**ADD. 1 ADDENDA 1 : 2024-11-07**

## **CENTRE FERLAND**

REMPLACEMENT DES FINIS INTÉRIEURES - PHASE 4 10 339, AVENUE DU PARC-GEORGES, MONTRÉAL-NORD, H1H 4Y4

ADD. 4 ADDENDA 4 : 2024-11-19

LISTE DE PLANS - PHASAGE DES TRAVAUX PLAN DE MOBILISATION - NOTES GÉNÉRALES

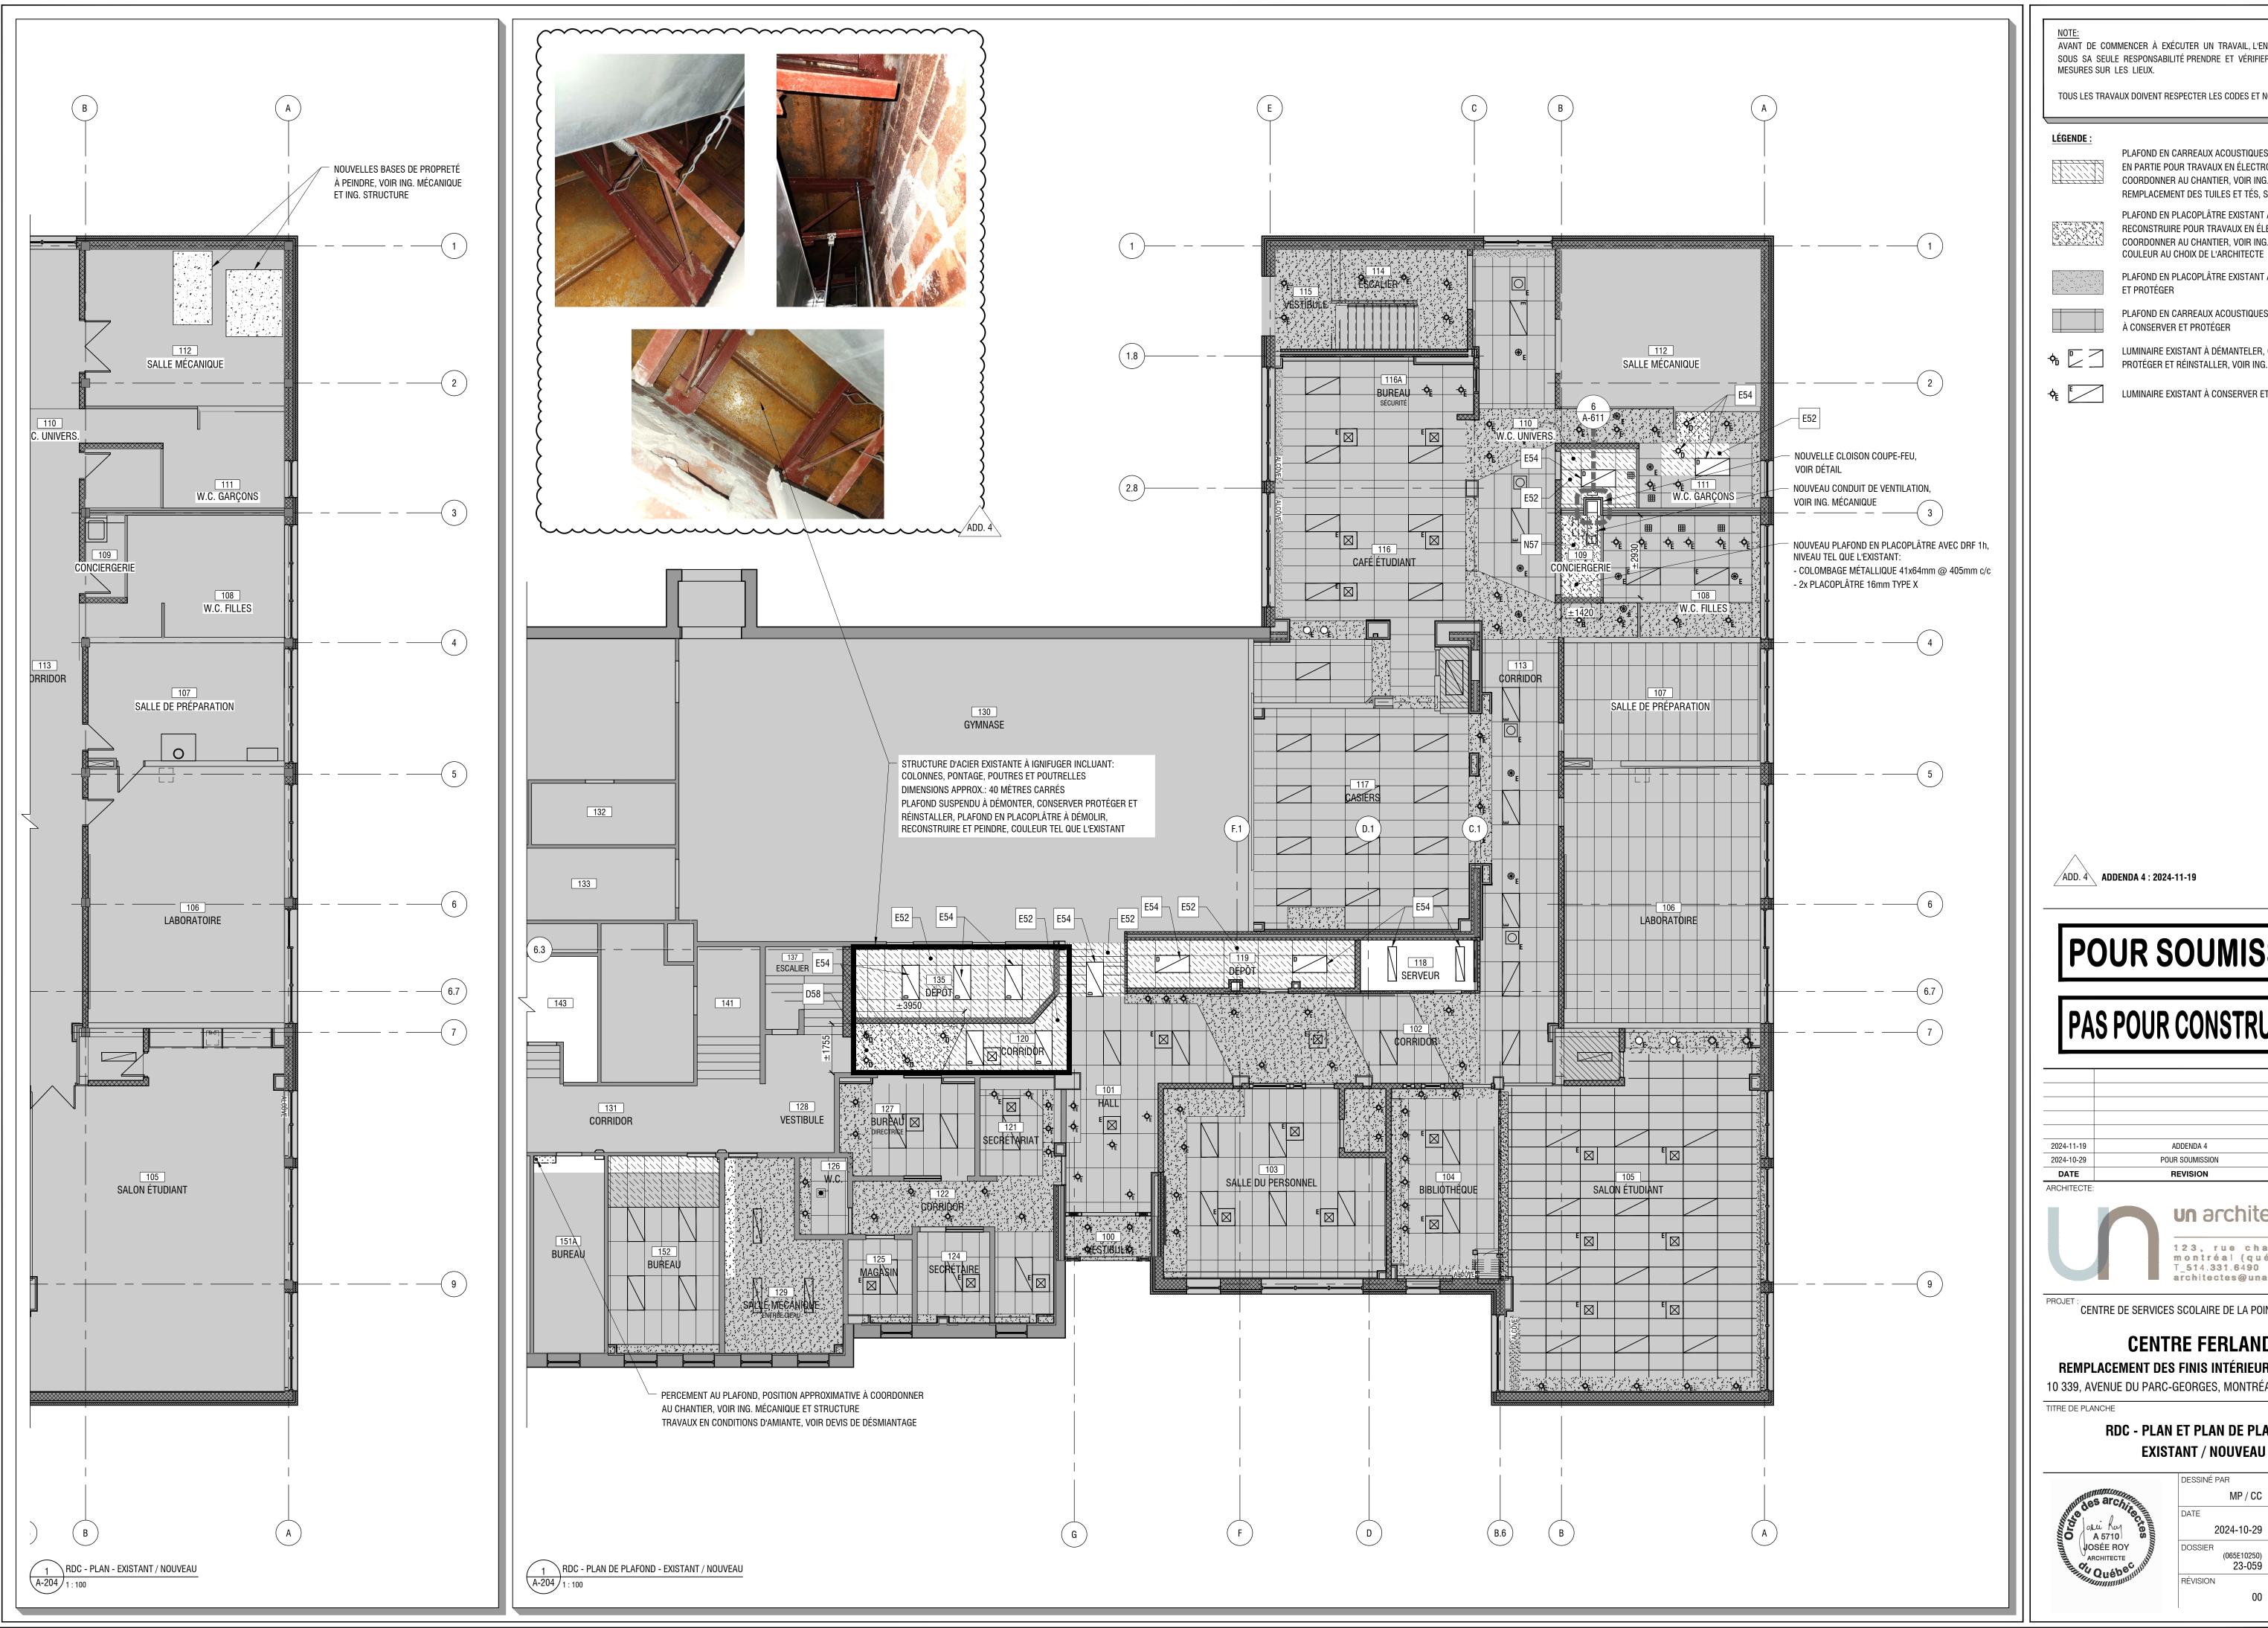
ADD 4

ENTRÉE DE L'ENTREPRENEUR APRÈS 🗸
